改善箇所説明図

改善の内容

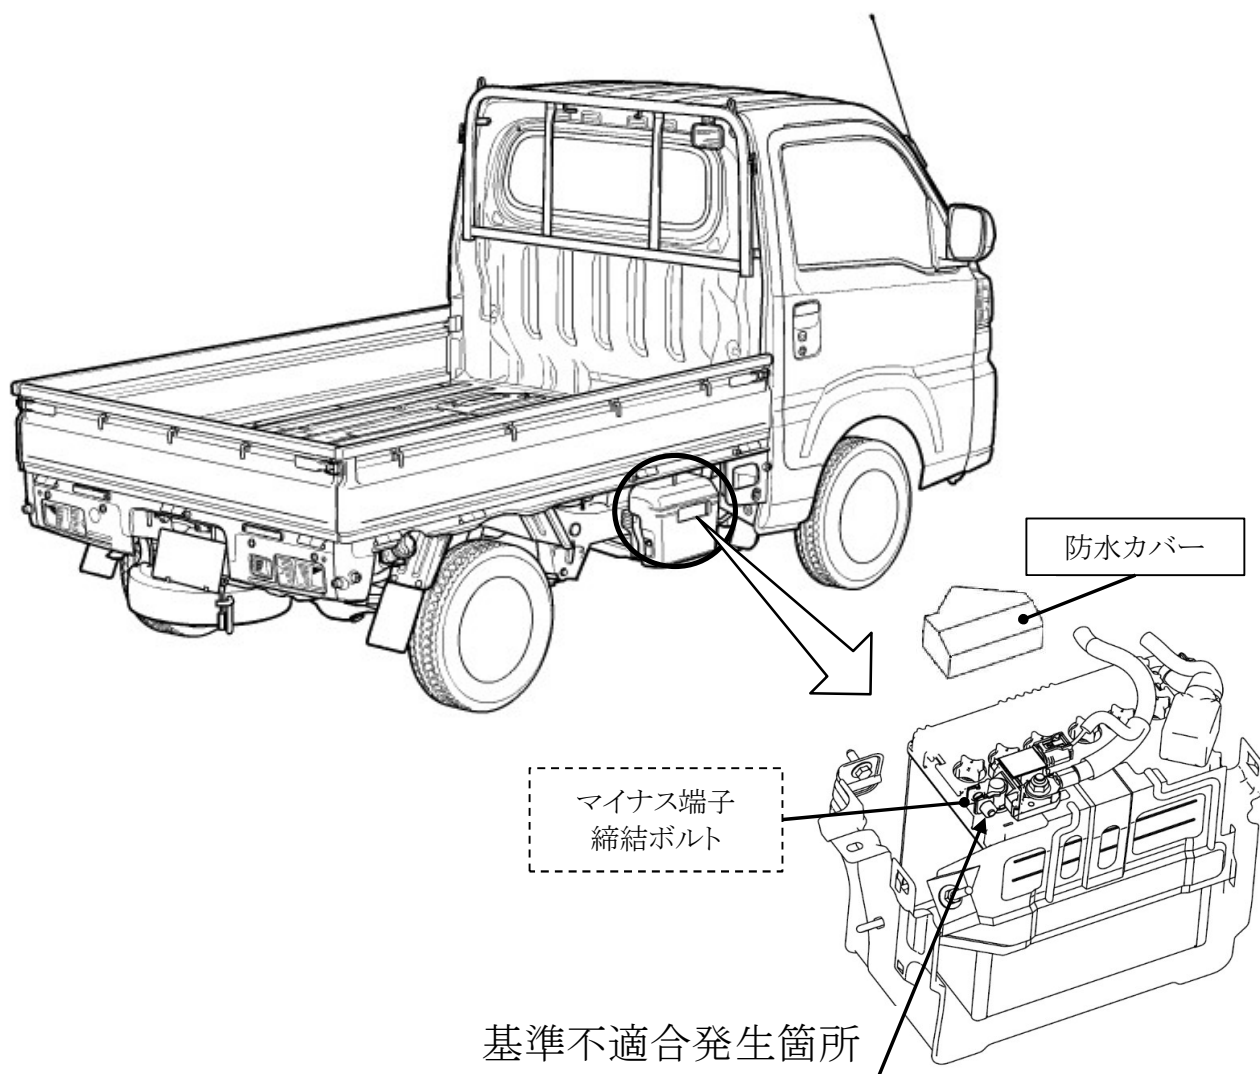
バッテリーにおいて、マイナス端子の締結構造の設計検討が不十分であったため、走行時に巻き上げられた水分等が滞留することで締結ボルトが早期に腐食することがある。そのため、そのまま使用を続けると、締結ボルトが折損してスタータが起動しなくなり、エンジンが始動できなくなるおそれがある。

注: は追加する部品を示す。
 は交換する部品を示す。

全車両、バッテリーのマイナス端子に防水カバーを追加するとともに締結ボルトを新品に交換する。
